# － 改善箇所説明図 －

エンジン・アッセンブリ

ブレーキ用油圧ポンプ駆動ギア

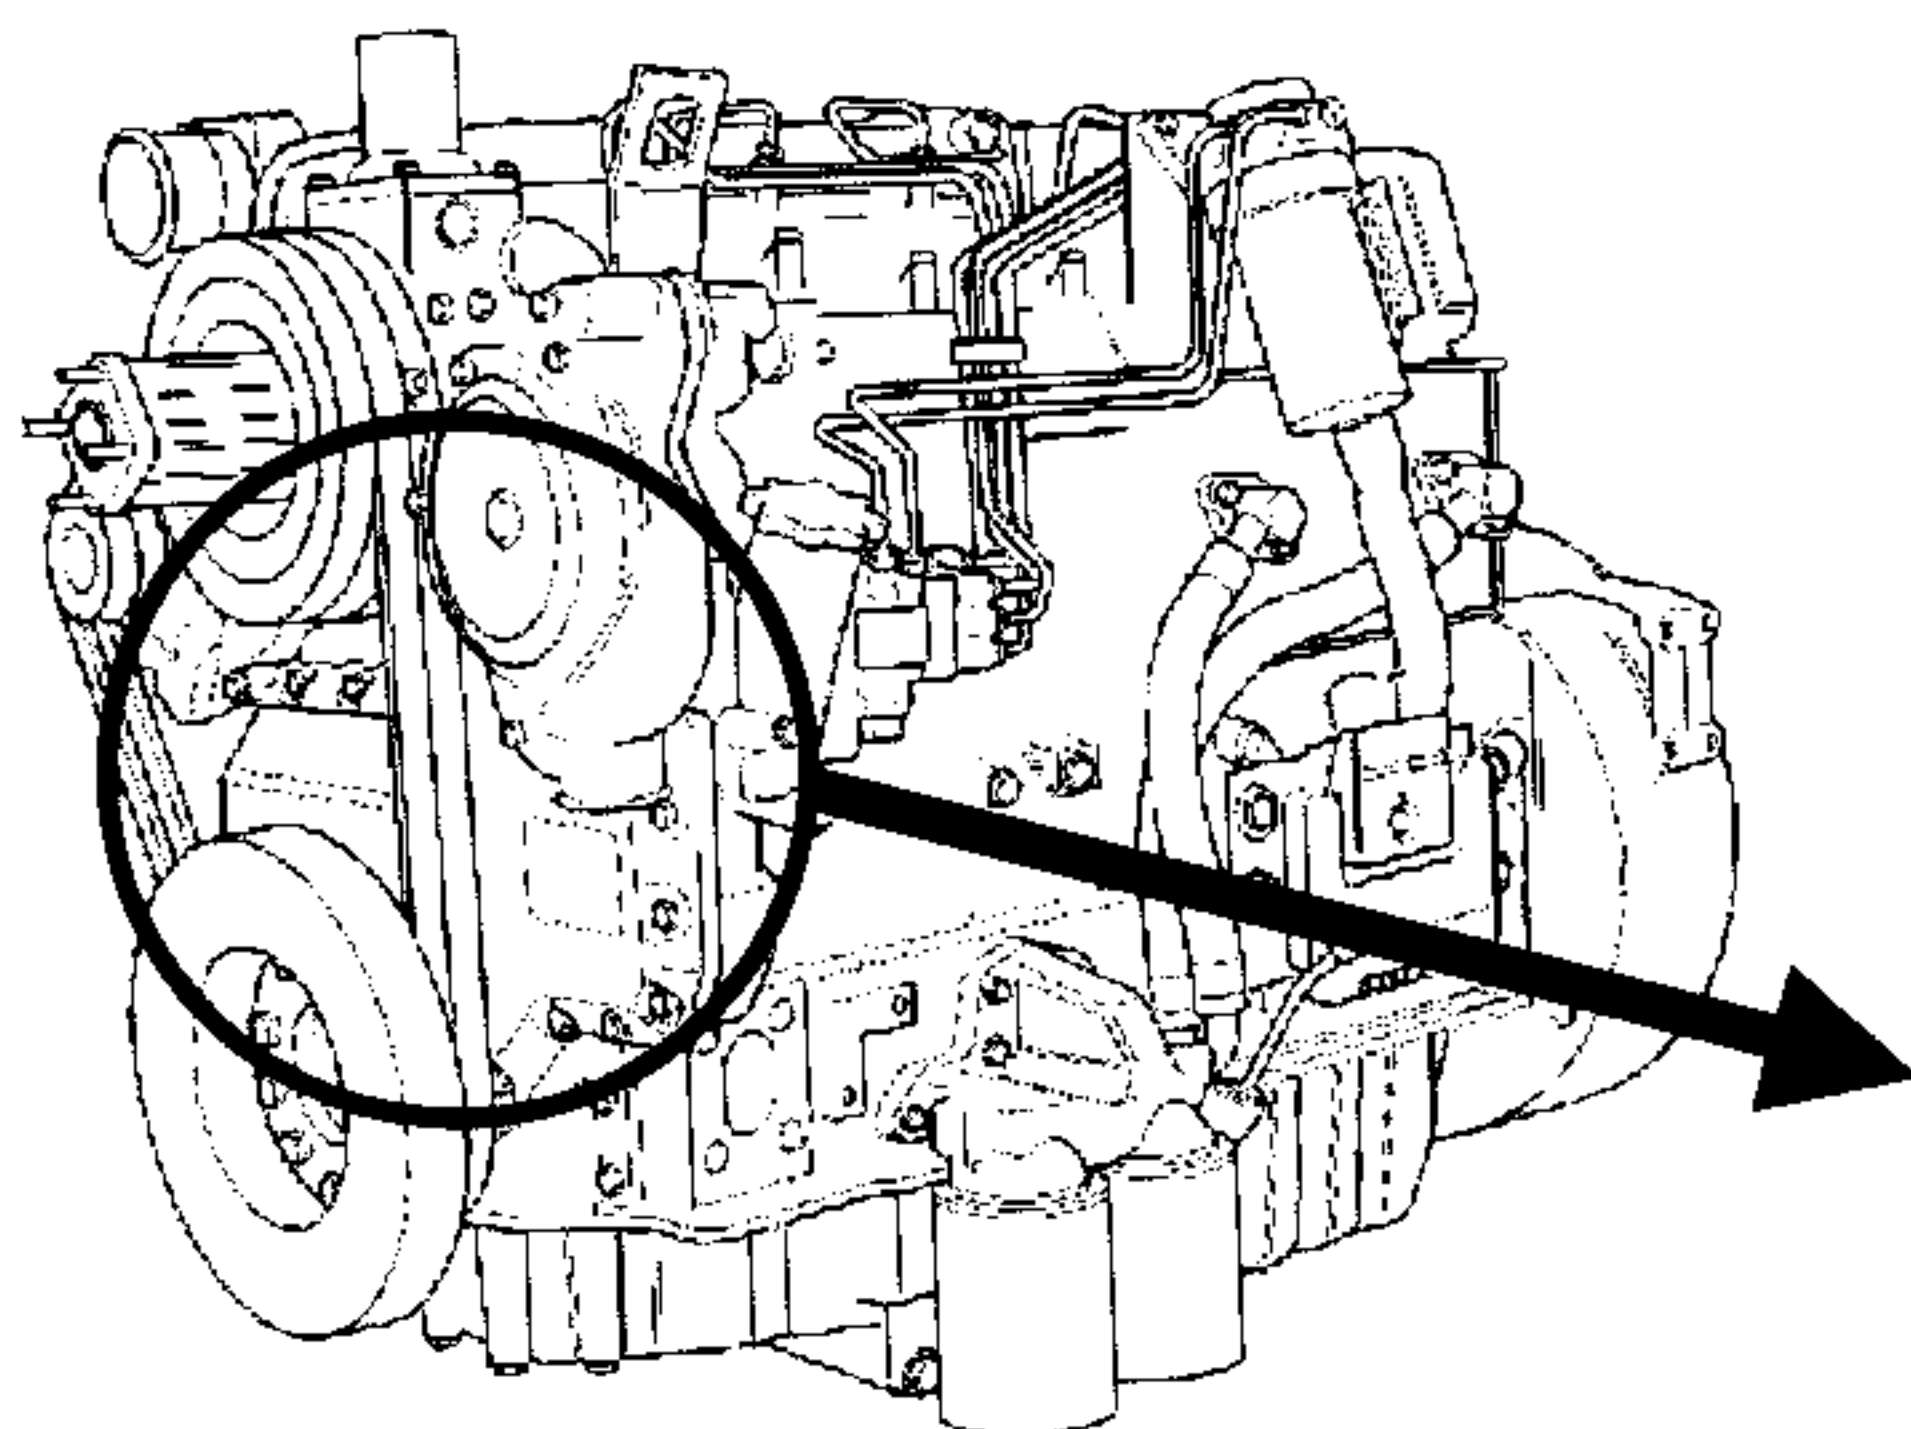
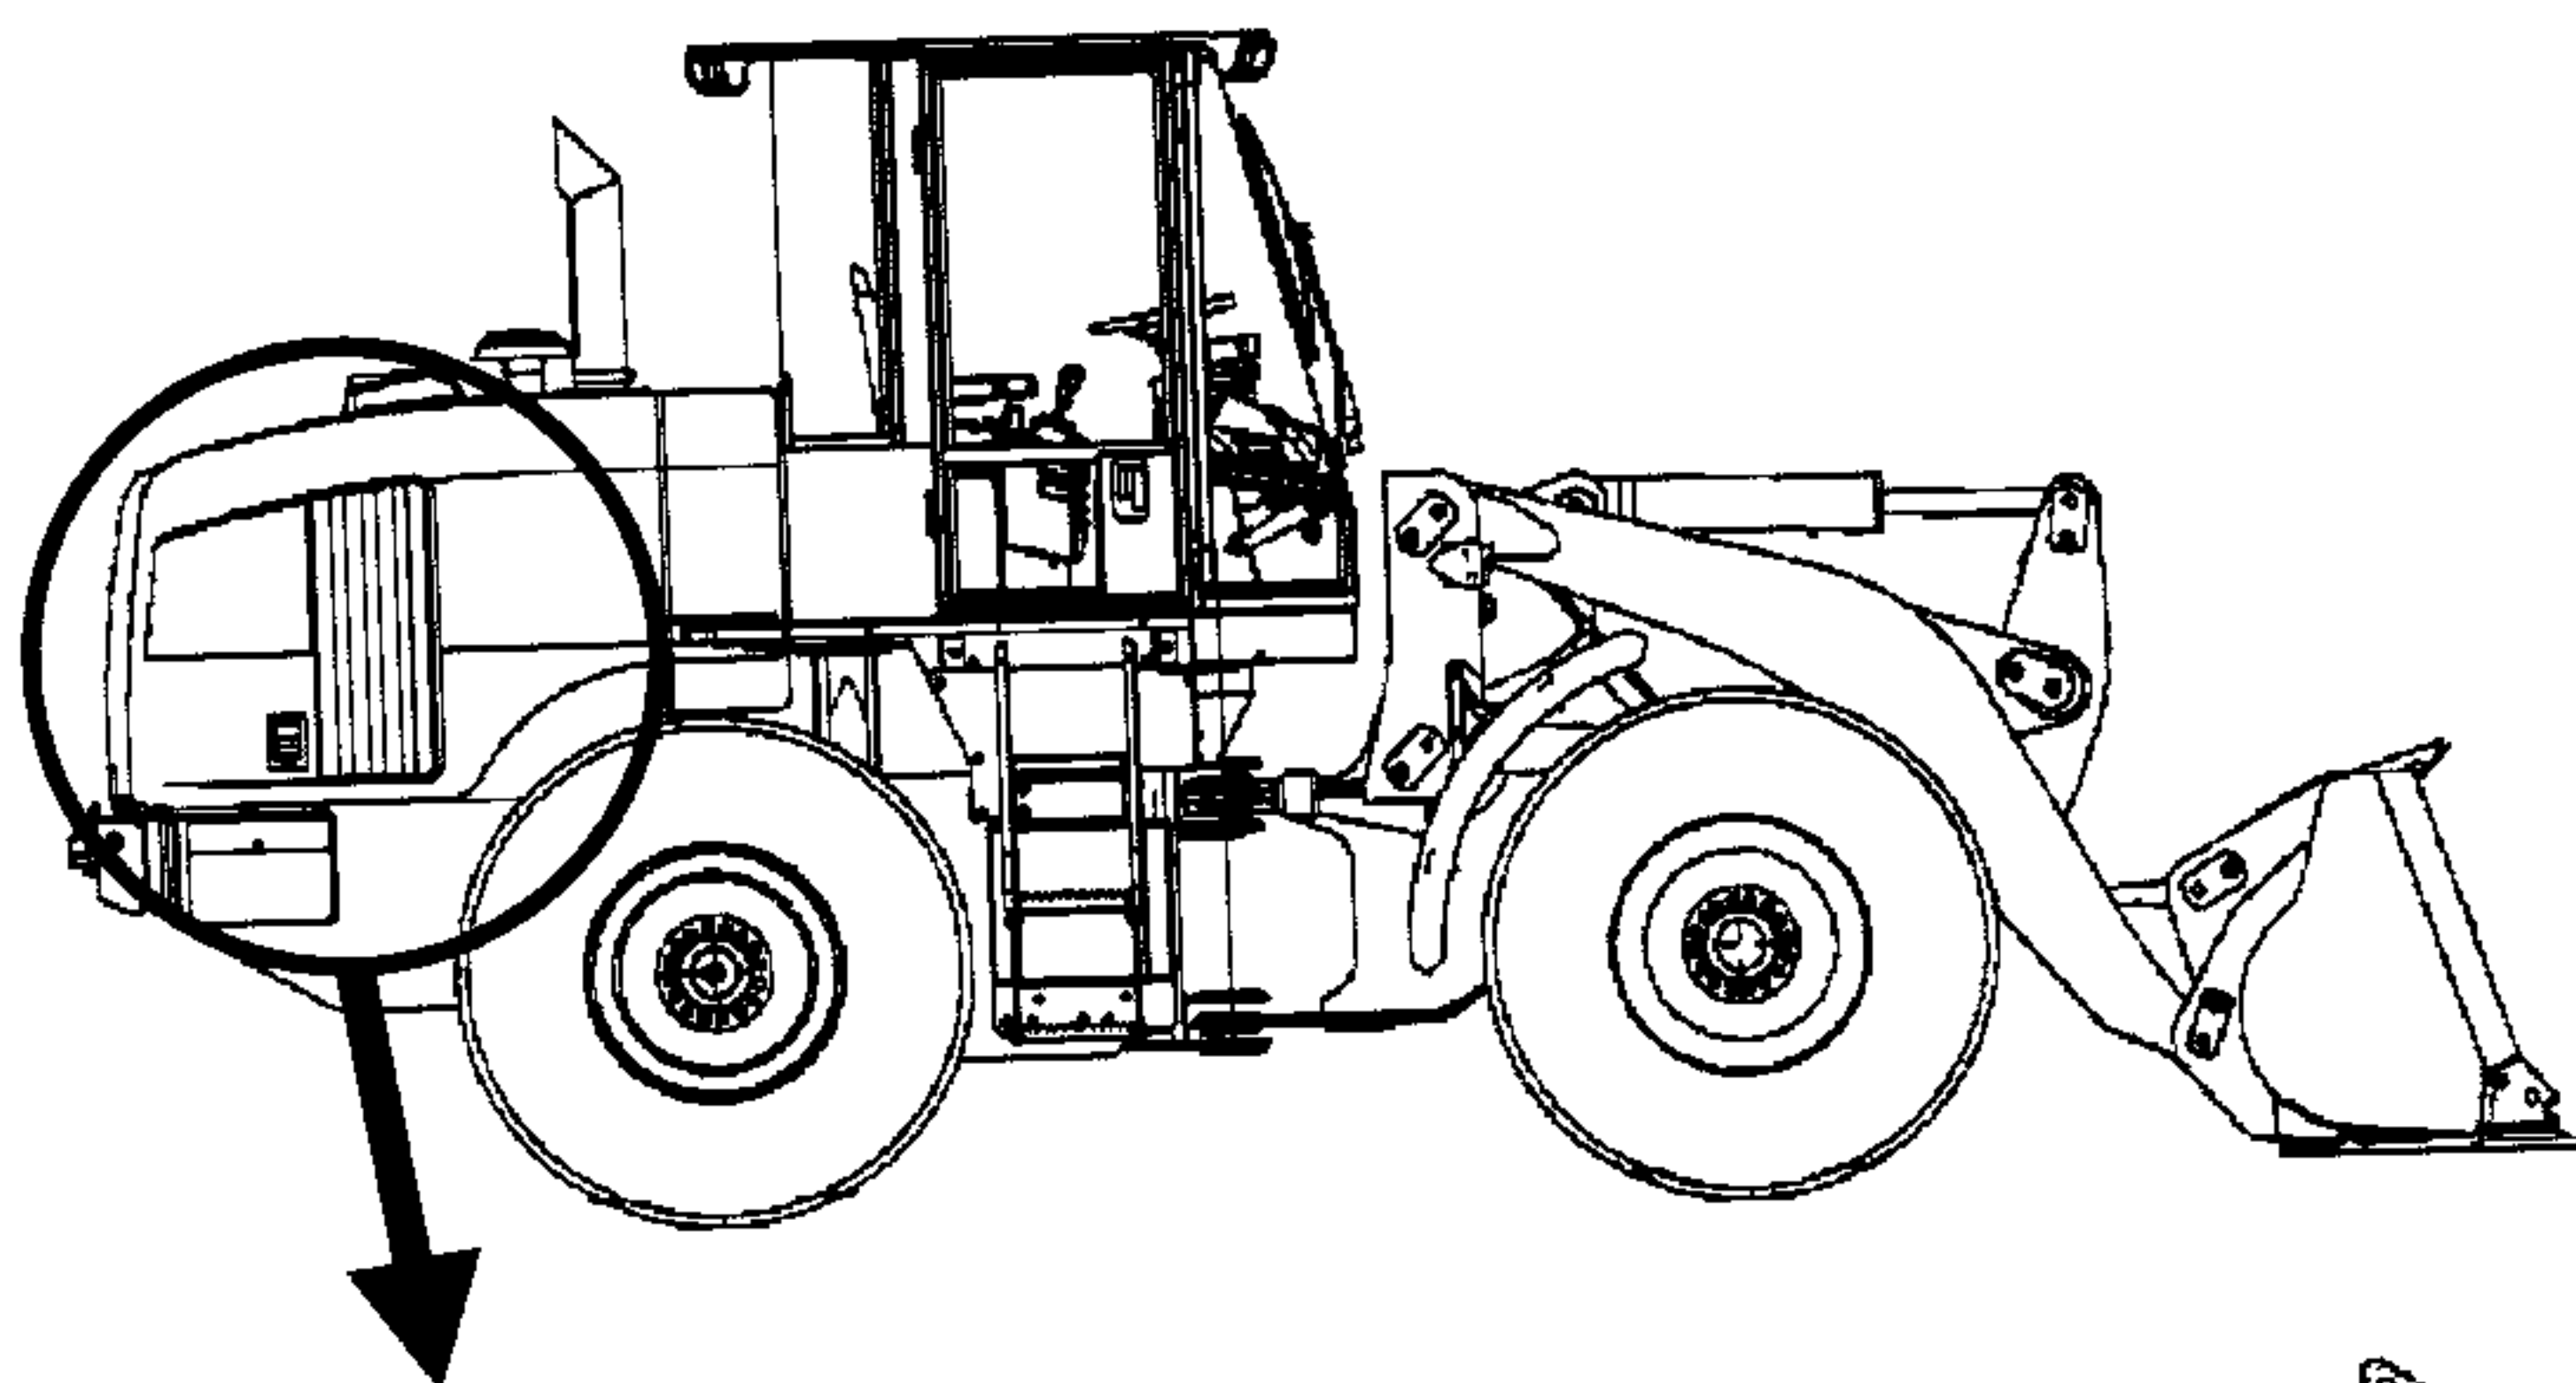
エンジン内部に装着されているブレーキ用油圧ポンプ駆動ギアのベアリングの加工に不適切なものがあり、当該ベアリングが短時間で摩耗することがある。そのため、そのままの状態で使用を続けると、当該ギアに駆動されているブレーキ用油圧ポンプが作動不良となり、ブレーキ油圧低下と伴にブレーキ制動力が低下するおそれがある。

全車両、当該ギヤ一式を良品と交換する。  
又、ブレーキ用油圧ポンプを点検し、作動不良のものは当該ポンプを新品と交換する。

識別：対策済み車両には、エンジンフロントギヤボックス右側面に白ペンキを塗布する。
